OSSERVAZIONI

Sulla Relazione Tecnica del Piano Urbano del Traffico (PUT)

Revisione 3 del 09/02/2022

Associazione **A Ruota Libera** – Marzo 2022

PIAZZA DEL MERCATO

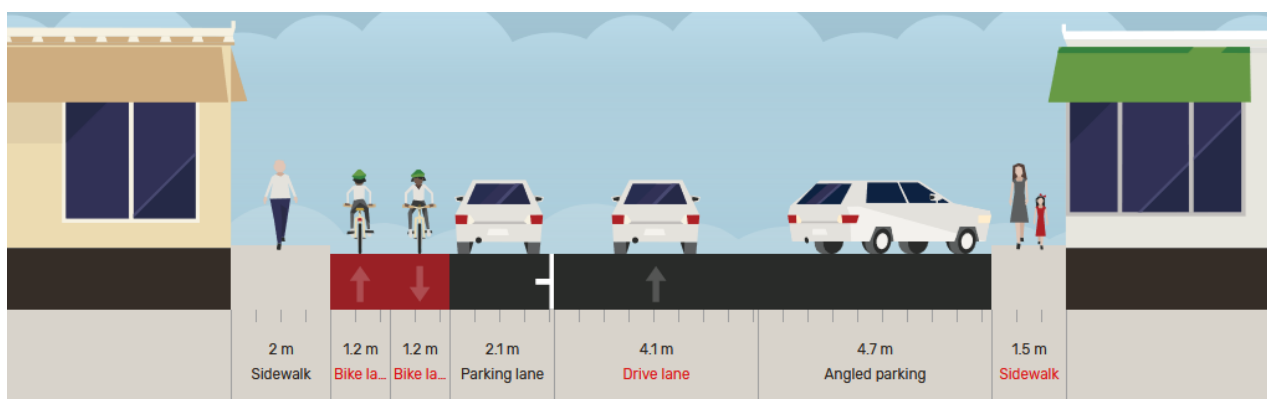
ASPETTI POSITIVI	ASPETTI NEGATIVI	ALTRE CONSIDERAZIONI
☑ SENSO UNICO la proposta di rendere la viabilità a senso unico è condivisibile, nell'ottica di semplificare i flussi carrabili, ridurre i potenziali punti di conflitto e recuperare spazio per la socialità. ☑ GOLF PEDONALI La realizzazione dei golfi pedonali e l'inserimento di nuovi attraversamenti pedonali sono un'ottima soluzione per proteggere i pedoni. ☑ VIA DEL CANTO Ottima soluzione quella di mettere elementi parapedonali in Via del Canto, allo scopo di impedire fisicamente la sosta dei veicoli sugli spazi pedonali.	☒ INCREMENTO SOSTA ARL non condivide il piano di ampliamento della sosta, il quale –incentivando l'ingresso dei veicoli in centro- contraddice l'obiettivo dello stesso PUT di decentrare la sosta all'esterno del centro cittadino. ☒ MODERAZIONE VELOCITÀ La proposta di disassamento della corsia veicolare con lo scopo di moderare la velocità degli autoveicoli è pienamente condivisibile ma nella planimetria proposta è presente in modo molto marginale; un modo semplice per accentuare il disassamento potrebbe essere dato dallo spostamento del posteggio nel tratto centrale sul lato opposto (tra sez 2 e sez 3 della planimetria e dalla inversione dei posteggi in linea e a lisca di Via Argini (con il conseguente riposizionamento dell'attraversamento pedonale e dei nuovi golfi a Ovest di Via Montebello). 	!!! MARCIAPIEDE Lo spazio recuperato con l'istituzione del senso unico dovrebbe essere utilizzato per ampliare i marciapiedi e riqualificare gli spazi pedonali (con panchine, aiuole, alberature, ecc); i marciapiedi esistenti sono infatti in alcuni tratti particolarmente stretti e le auto posteggiate a lisca spesso ne invadono parzialmente la sezione. !!! DOPPIO SENSO CICLABILE L'istituzione del senso unico di marcia su Piazza del Mercato (così come su tutte le direttrici principali del centro storico) pone il problema del transito delle biciclette nella direzione impedita agli altri veicoli; la Legge 120/2020 per risolvere il problema ha istituito il cosiddetto "doppio senso ciclabile", il quale in breve consente –nelle strade a senso unico e con limite di velocità a 30 Km/h- di tracciare una corsia ciclabile nella direzione opposta a quella degli altri veicoli; considerando tuttavia la presenza notevole di stalli di sosta da ambo i lati della carreggiata, ARL ritiene che in contesti come quello di Piazza del Mercato l'utilizzo delle corsie ciclabili presenti alcune difficoltà e pertanto suggerisce di valutare l'inserimento di una pista bidirezionale, così come previsto anche dal BiciPlan, preferibilmente ubicata sul lato Nord, adiacente al marciapiede.

Piazzale Curtatone e Montanara – vista SN
Esempio di riorganizzazione della carreggiata considerando la sezione tipo di 16,80 metri

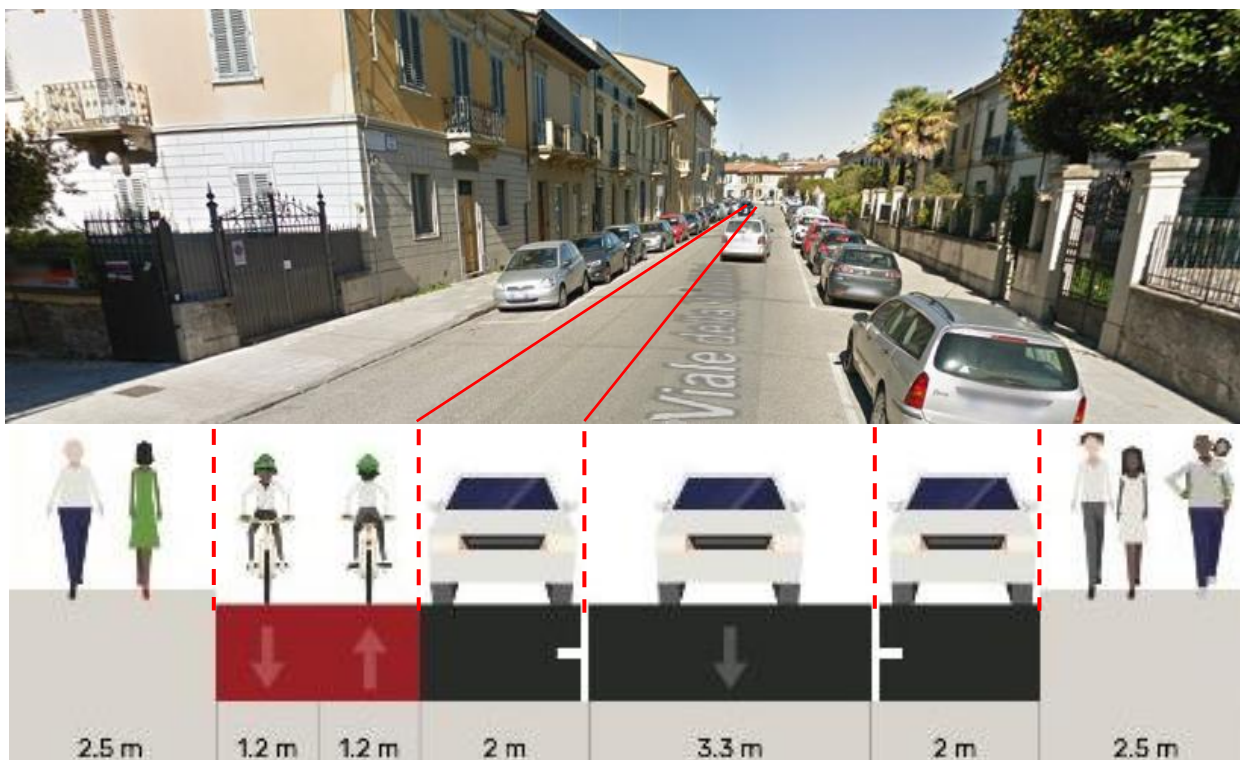
ASPETTI POSITIVI	ASPETTI NEGATIVI	ALTRE CONSIDERAZIONI
☑ SENSO UNICO La proposta di rendere la viabilità a senso unico è condivisibile, nell'ottica di semplificare i flussi carrabili, ridurre i potenziali punti di conflitto e recuperare spazio per la socialità ☑ ATTRAVERSAMENTO Pienamente condivisibile l'aggiunta di un nuovo attraversamento di fronte al Vicolo Ghibellino. ☑ GOLFI PEDONALI Ottima anche l'idea di realizzare golfi pedonali (come quello previsto a Sud della intersezione con Via del Canto); sarebbe tuttavia necessario prevederli per tutti gli attraversamenti pedonali (specialmente quello all'intersezione con Corso Matteotti), in modo da ridurre la lunghezza e dissuadere la sosta dei veicoli sulle strisce pedonali.	☒ INCREMENTO SOSTA ARL non condivide il piano di ampliamento della sosta, il quale – incentivando l'ingresso dei veicoli in centro-contraddice l'obiettivo dello stesso PUT di decentrare la sosta all'esterno del centro cittadino. ☒ SEZIONE VARIABILE Il progetto presentato prevede una sezione costante dei marciapiede mentre lascia variabile la sezione della corsia veicolare (da 4 a 6 metri, sezioni 3 e 4). ARL ritiene che l'approccio vada completamente invertito, garantendo ai veicoli una sezione regolare e minima, destinando eventuale spazio residuo ai pedoni (dopotutto se un'auto transita in 4 metri non c'è motivo di lasciarne 6)	!!! MARCIAPIEDE OVEST Lo spazio recuperato con l'istituzione del senso unico dovrebbe invece essere utilizzato per ampliare il marciapiede Ovest; esso infatti, pur essendo molto transitato a causa della presenza di numerose attività commerciali, allo stato di fatto misura appena 1,60 metri mentre sarebbe auspicabile estenderlo ad almeno 2,0-2,5 metri, modificando di conseguenza lo schema della sosta. !!! DOPPIO SENSO CICLABILE L'istituzione del senso unico di marcia su Piazzale Curtatone e Montanara (così come su tutte le direttrici principali del centro storico) pone il problema del transito delle biciclette nella direzione impedita agli altri veicoli; la Legge 120/2020 per risolvere il problema ha istituito il cosiddetto "doppio senso ciclabile", il quale in breve consente –nelle strade a senso unico e con limite di velocità a 30 Km/h- di tracciare una corsia ciclabile nella direzione opposta a quella degli altri veicoli; considerando tuttavia la presenza notevole di stalli di sosta da ambo i lati della carreggiata, ARL ritiene che in contesti come quello di Piazzale Curtatone e Montanara l'utilizzo delle corsie ciclabili presenti alcune difficoltà e pertanto suggerisce di valutare l'inserimento di una pista bidirezionale, così come previsto anche dal Biciplan, preferibilmente ubicata sul lato Ovest, adiacente al marciapiede.

L'istituzione del senso unico di marcia consente di estendere il marciapiede Ovest e di ricavare, accanto a questo, lo spazio per un corridoio ciclabile bidirezionale.

Lo schema della sosta si mantiene invariato rispetto allo stato di fatto, invertendo semplicemente la posizione del posteggio a lisca e di quello in linea; il numero di stalli può essere in ogni caso implementato di qualche unità se il posteggio in linea (lato Ovest) viene modificato in posteggio a lisca in corrispondenza dello slargo pedonale.

Viale della Repubblica: con l'istituzione del senso unico, il posteggio Ovest (sinistra) viene spostato di circa 2,4 metri verso la mezzeria, liberando un corridoio ciclabile bidirezionale

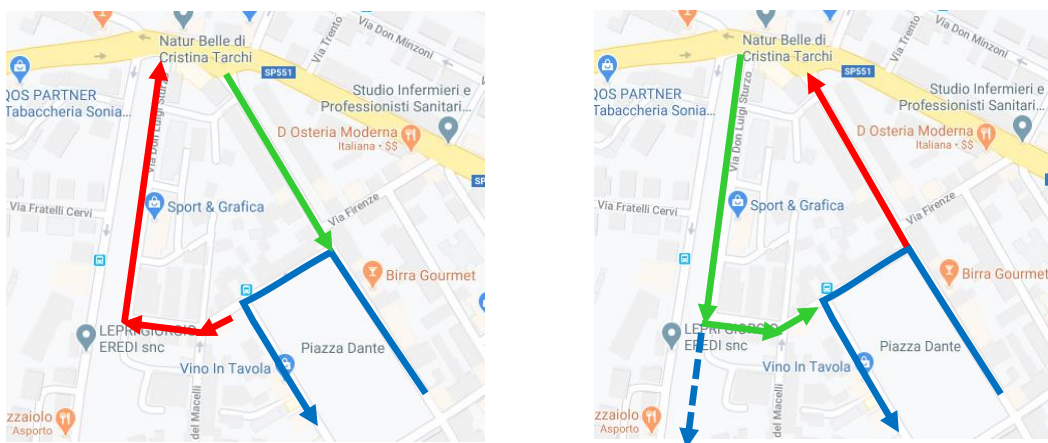
L'istituzione del senso unico lungo questa direttrice e lungo Via Don Sturzo costituirebbe la viabilità di accesso e di uscita da Piazza Dante. Lo schema funziona in entrambi i sensi di percorrenza: allo stato di fatto il senso di marcia dovrebbe essere orario mentre –dopo lo sfondamento di Via Don Sturzo e la sua inversione- dovrebbe diventare antiorario. Lo spazio recuperato lungo Viale della Repubblica consentirebbe l'inserimento di una ciclabile bidirezionale sul lato Ovest, da connettere al percorso pedonale di Piazza Dante (Radiale 6 Nord-Ovest del Biciplan).

Schema della viabilità prima (a sinistra) e dopo (a destra) lo sfondamento e l'inversione di Via Don Sturzo.
In verde la via di accesso Piazza Dante, in rosso la via d'uscita.

2. VIA ROMA E PIAZZA DANTE (di fronte al municipio)

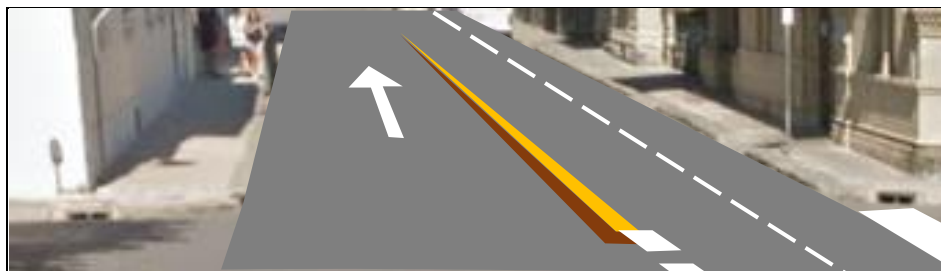
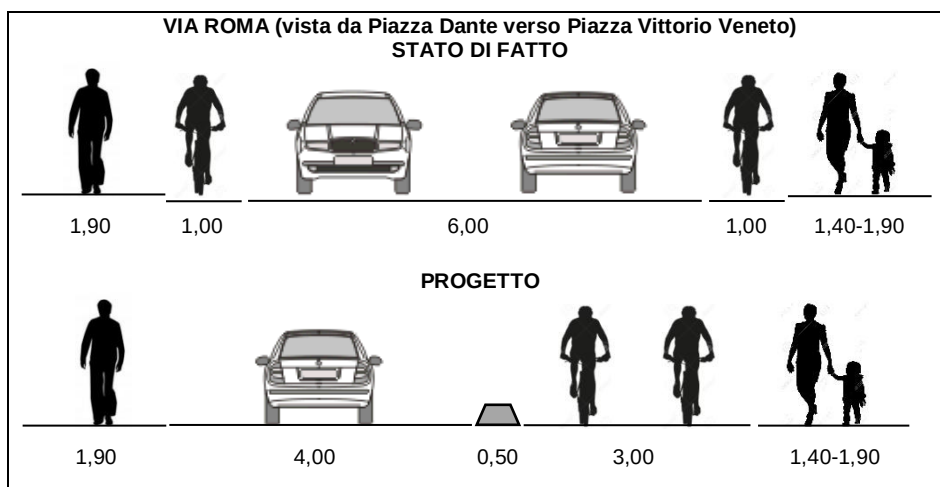
Istituendo su questo tratto il senso unico verso Piazza Vittorio Veneto, si otterrebbero simultaneamente diversi **risultati positivi in termini di sicurezza stradale e mobilità dolce**: la semplificazione dell'intersezione Roma-Giotto-Dante, la semplificazione dell'intersezione Dante-Bandini, il recupero di spazi pedonali, il possibile completamento della Radiale 5 Nord del Biciplan.

Ipotesi di accesso alla zona 30 (linea rossa);
ciascun colore identifica una porta di accesso, le frecce
mostrano le direttrici principali legate alla singola porta

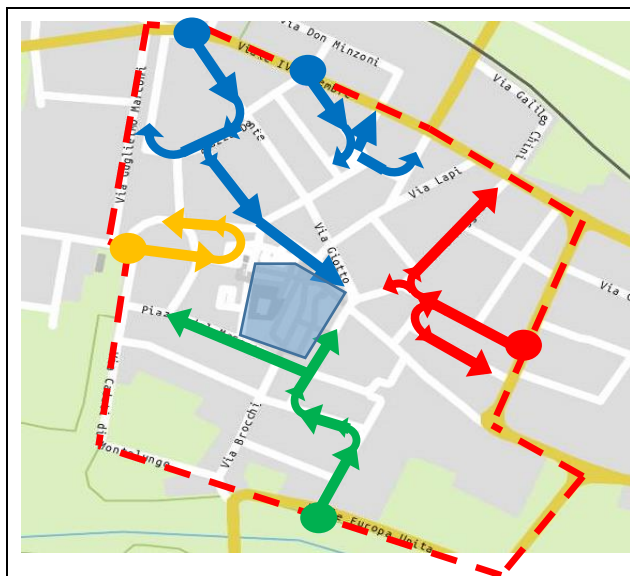
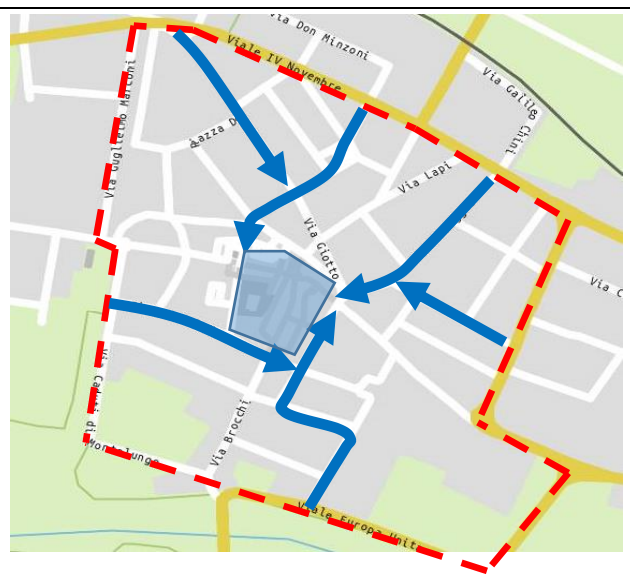
Abbassare il limite di velocità non costituisce di per sé un criterio di sicurezza se le infrastrutture non sono realizzate appositamente per garantire il rispetto del limite stesso (corsie veicolari ridotte, chicane artificiali, strettoie, dossi...) e –soprattutto- se le intersezioni non sono messe in sicurezza garantendo visibilità reciproca, moderazione della velocità di approccio e riduzione dei flussi veicolari incidenti.

L'istituzione di numerose strade a senso unico (correttamente proposta per semplificare la viabilità, ridurre i punti di conflitto e recuperare spazio pubblico) pone il problema della percorribilità delle strade stesse da parte dei ciclisti anche nella direzione vietata agli autoveicoli; si tratta del cosiddetto “doppio senso ciclabile” (L. 120/2020) che -specialmente all'interno di un centro storico con viabilità quasi esclusivamente a senso unico- dovrebbe essere sempre garantito, per consentire ai ciclisti di effettuare percorsi brevi e attrattivi.

- **l'individuazione delle porte di ingresso** (indicativamente una per ciascuno dei quattro lati del quadrilatero che racchiude il centro storico), ben segnalate, che diano chiaramente all'automobilista la percezione che varcandole si entra in un'area di massimo rispetto;

- **la semplificazione delle intersezioni**, riducendo il numero di flussi incidenti e garantendo la massima visibilità; alcuni esempi: Dante/Bandini, Dante/Roma, Martiri, ...

- **la realizzazione di rami ciclabili bidirezionali lungo le direttrici principali**, per garantire il transito dei ciclisti in entrambe le direzioni; alcuni esempi: Piazza del Mercato, Piazzale Curtatone e Montanara... (che sostanzialmente coincidono con le radiali del Biciplan)

- **l'utilizzo della nuova tipologia di “strada ciclabile”** (Legge 120/2020) in tutti i casi in cui sia previsto un significativo flusso di ciclisti in promiscuo con gli autoveicoli (esempi: Via I Maggio, Via Trieste...)

DIRAMAZIONE 1 STAZIONE del Biciplan Viale della Repubblica, Piazza Alpigini, Via Nelli, Viale della Resistenza

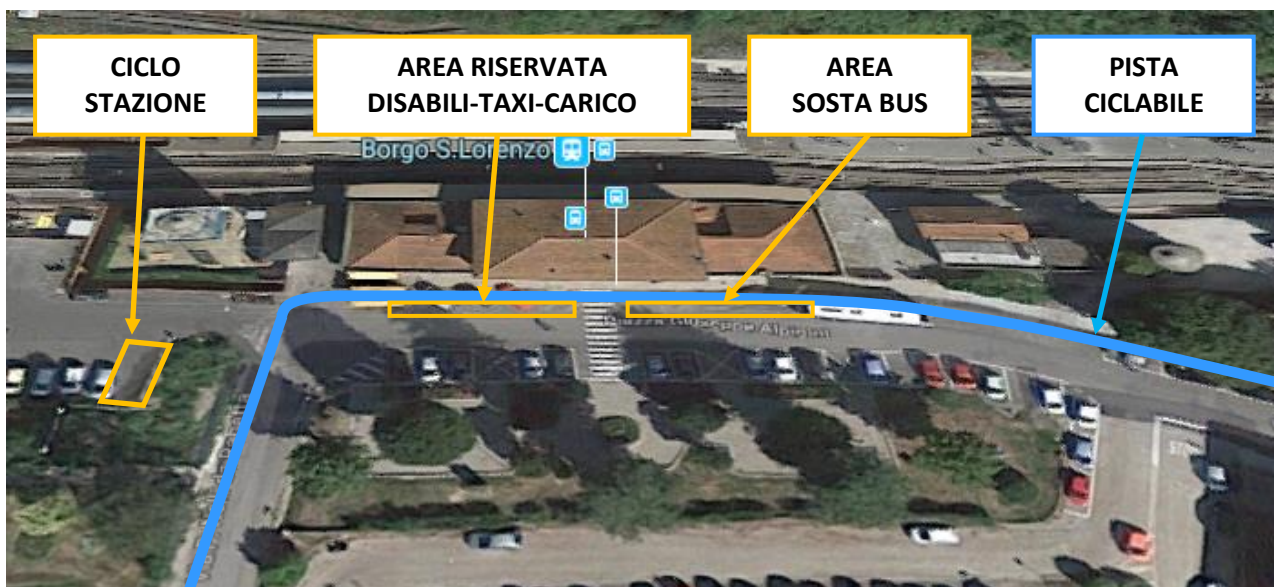
- 1) **ARL ritiene importante non eliminare la ciclabile in discesa lungo Viale della Repubblica** come via di uscita dalla stazione alternativa Via Nelli (che è molto ripida): infatti il recupero di spazio della sosta non è assolutamente necessario (vista la vicinanza dell'ampio parcheggio della stazione) pertanto tale ramo ciclabile potrebbe essere comunque una alternativa al percorso di uscita lungo Via Nelli.

- 2) Considerando che Via Nelli ha una sezione di quasi 5 metri, ARL ritiene che, invece di tracciare una corsia ciclabile da 1 metro (lasciando quasi 4 metri riservati agli autoveicoli) sia preferibile **realizzare una pista ciclabile monodirezionale di 1,5 metri affiancata da una corsia carrabile di 3,4 metri**

- 3) È assolutamente necessario **realizzare una ciclo stazione** nel parcheggio della stazione e raccordare la ciclabile di Viale della Repubblica alla ciclo stazione e alla ciclabile di Via Nelli. Una possibile soluzione, semplice, economica, già presentata da ARL a Marzo 2020 è di seguito illustrata.

PIAZZA ALPIGINI – SEZIONE VISTA EO

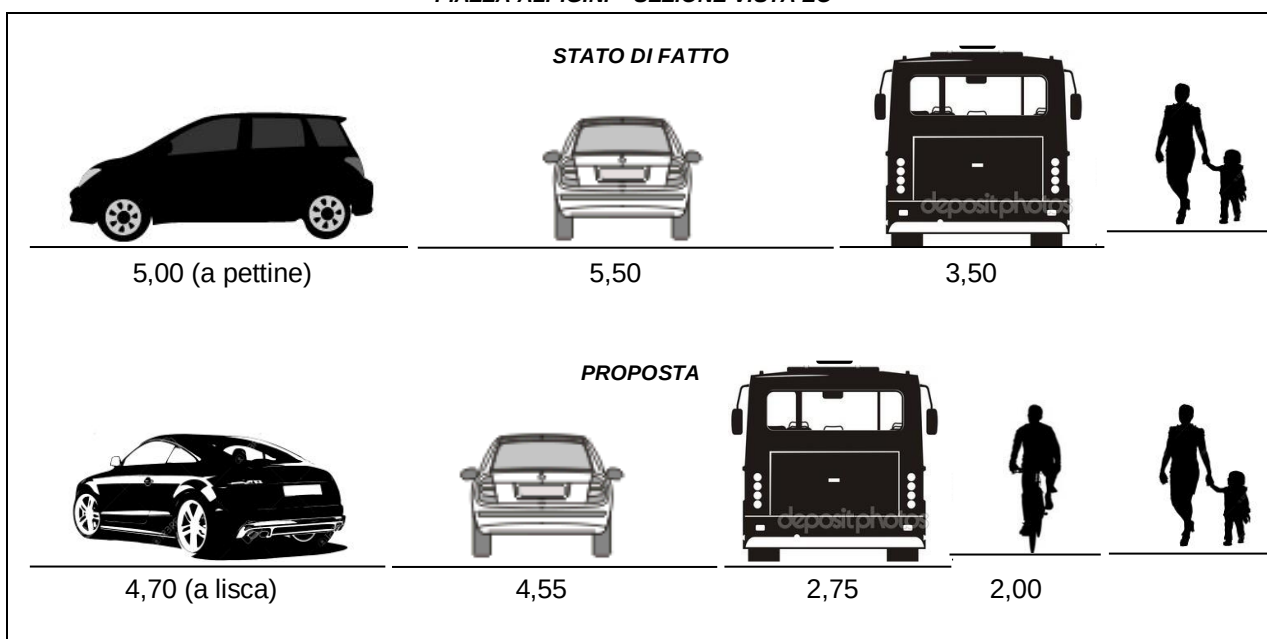
- 4) **ARL condivide l'idea di realizzare un percorso ciclo pedonale promiscuo all'interno dell'area verde:** infatti, nonostante la promiscuità tra pedoni e ciclisti in generale sia da evitare, nel caso specifico il tratto è molto breve e il transito pedonale limitato, pertanto risulterebbe irragionevole investire risorse per la realizzazione di due percorsi distinti.

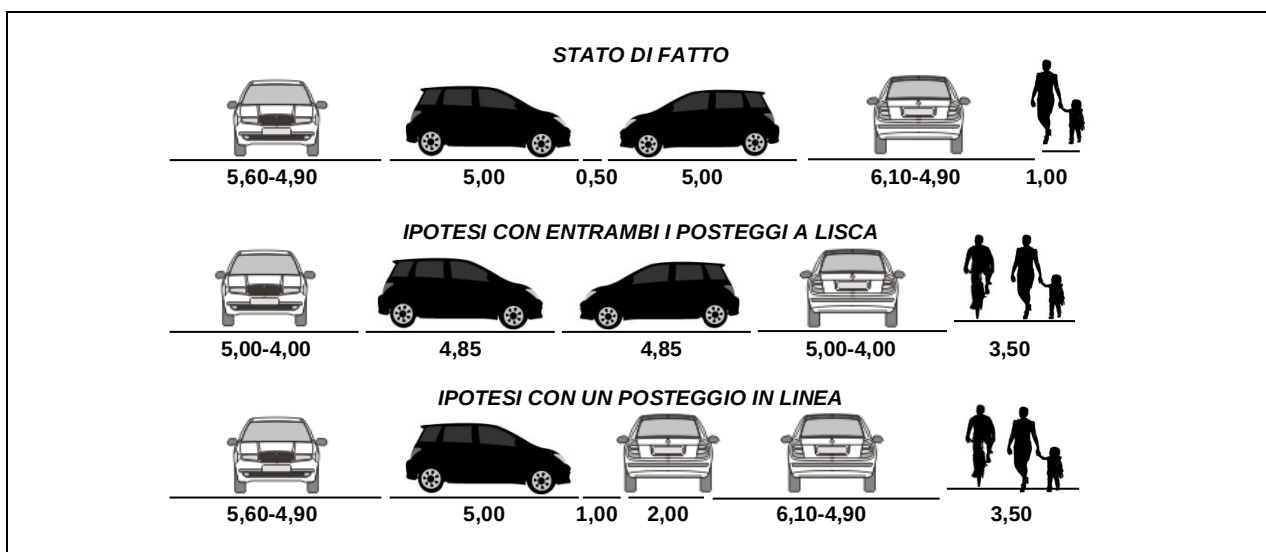
- 5) È necessario **prolungare il percorso ciclo pedonale all'interno del piazzale antistante l'asilo,** fino all'attraversamento ciclo pedonale su Viale della Resistenza (se infatti i ciclisti dovessero utilizzare il piazzale in promiscuità con gli autoveicoli, sarebbe impossibile per essi raggiungere l'attraversamento ciclo pedonale; nemmeno l'inversione di senso di marcia risolverebbe definitivamente il problema e –in aggiunta– andrebbe a complicare la manovra di salita e discesa dallo scuolabus). Il prolungamento del percorso ciclopeditonale può essere realizzato facilmente allargando a circa 3 metri il marciapiede (cosa comunque necessaria per la scuola, visto che il marciapiede misura appena 1 metro) e modificando gli stalli di sosta come indicato di seguito.

Nell'immagine, a destra la ricostruzione del marciapiede, allargato da 1 a 3,5 metri (si noti l'ottimo allineamento con il percorso ciclo pedonale presente all'interno dell'area verde). In rosso la porzione di marciapiede da demolire.

Gli stalli di sosta vanno spostati di circa 1,5 metri verso Ovest, trasformando il pettine in lisca (oppure in linea, perdendo qualche stallo), ridefinendo anche la sezione delle corsie.

VIA DEI MEDICI

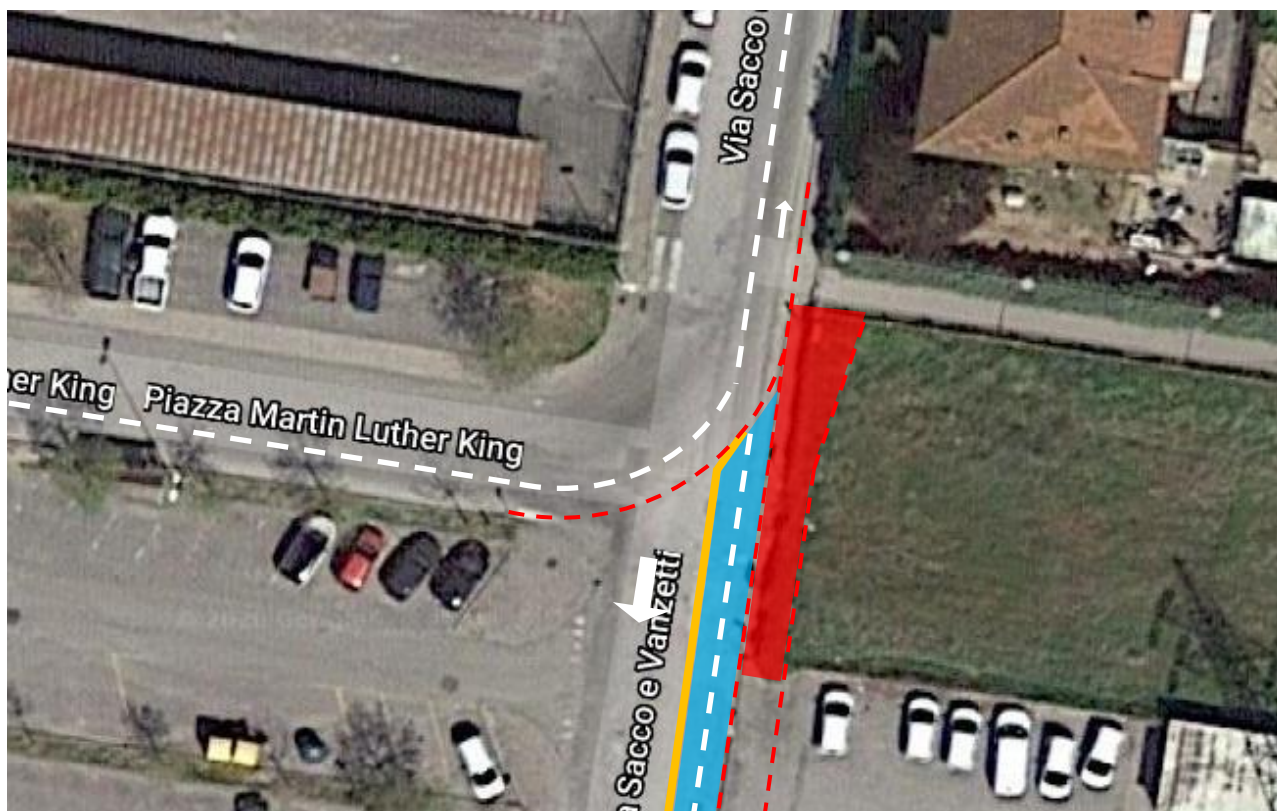
L'idea di inserire una corsia ciclabile tra il posteggio in linea e il marciapiede Ovest è **sostanzialmente condivisibile nel breve termine**, precisando tuttavia quanto segue:

- Tale soluzione non può che ritenersi temporanea, perché in prospettiva **entrambi i marciapiede vanno ampliati** e in tal caso lo spazio per una monodirezionale protetta dal posteggio verrebbe a mancare
- Via dei Medici è un itinerario strategico anche per i ciclisti in uscita dal centro commerciale e diretti verso il parco, pertanto andrebbe seriamente valutata la **realizzazione di una corsia ciclabile in direzione Nord**, da realizzare in sostituzione di quella in direzione Sud oppure in aggiunta ad essa (e in tal caso va eliminato il posteggio).

Veduta aerea della confluenza tra il percorso ciclopedonale proveniente dai bastioni e Via Sacco e Vanzetti.

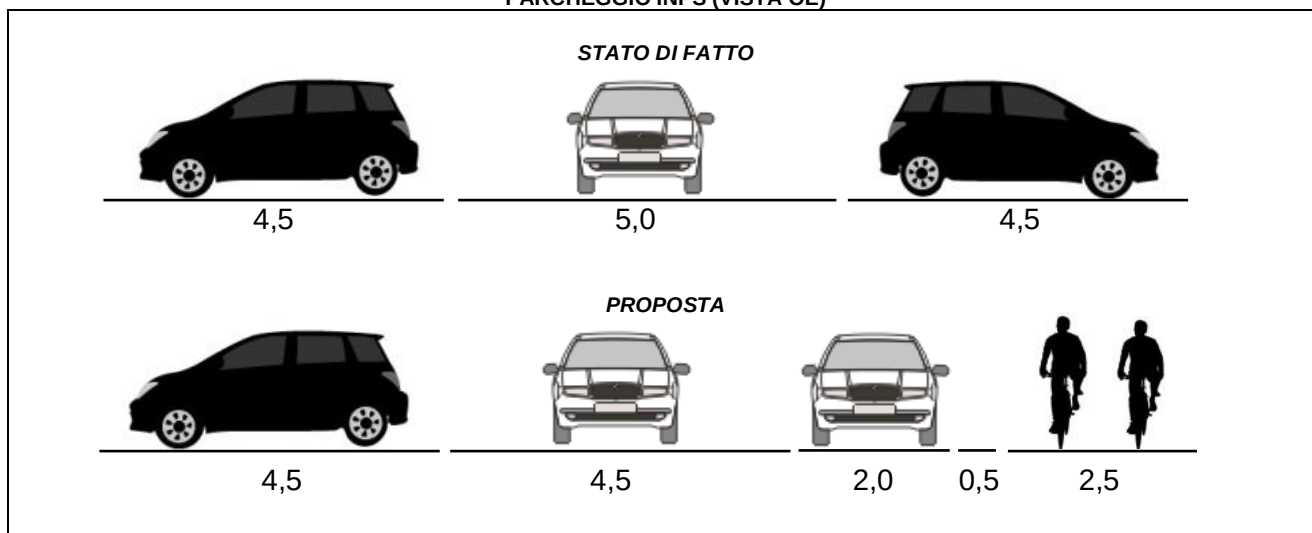
- 1) Nella realizzazione della pista ciclabile bidirezionale prevista tra l'intersezione con Via Sacco e Vanzetti e l'ufficio postale, **occorre prevedere anche il completamento del marciapiede**. Il restringimento della sede stradale (dovuto all'inserimento della ciclabile) rende difficoltoso il mantenimento del doppio senso marcia nel breve tratto di accesso all'ufficio postale: tale problema può essere facilmente risolto istituendo il **senso unico in entrata**.

In azzurro la pista ciclabile bidirezionale, ben raccordata alle corsie ciclabili di Piazza M. L. King e di Via Sacco e Vanzetti.

Si noti come il particolare taglio della bidirezionale garantisce per tutta la manovra di svolta in Via Sacco e Vanzetti il mantenimento dei circa 7 metri di sezione stradale, utili al transito dei mezzi pesanti in uscita dal centro commerciale.

La riduzione della sezione carrabile nel breve tratto di accesso all'ufficio postale comporta l'istituzione del senso unico di marcia (in entrata), riducendo in tal modo anche i punti di conflitto all'intersezione con Via Sacco e Vanzetti.
